**Всемирный форум для согласования правил  
в области транспортных средств**

Рабочая группа по пассивной безопасности

**Шестьдесят третья сессия**

**Правила № 17 ООН (прочность сидений)****Предложение по поправкам серии 09  
к Правилам № 17 ООН (прочность сидений)****Представлено экспертом от Германии\***

Образец В

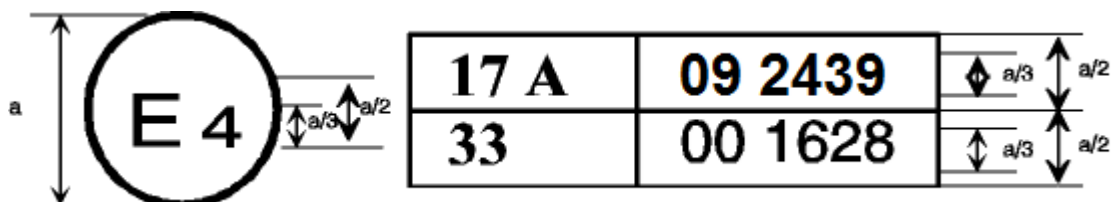
Приложение 2 изменить следующим образом:

Приведенный выше знак официального утверждения ... под номером официального утверждения 092439. Первые две цифры номера официального утверждения указывают, что правила уже включали поправки серии 09 на момент предоставления официального утверждения.

Образец D

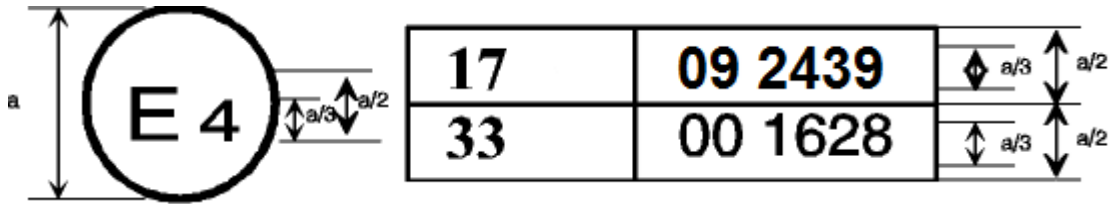
Приведенный выше знак официального утверждения ... включали поправки серии 09, а Правила № 33 были в их первоначальном варианте.»
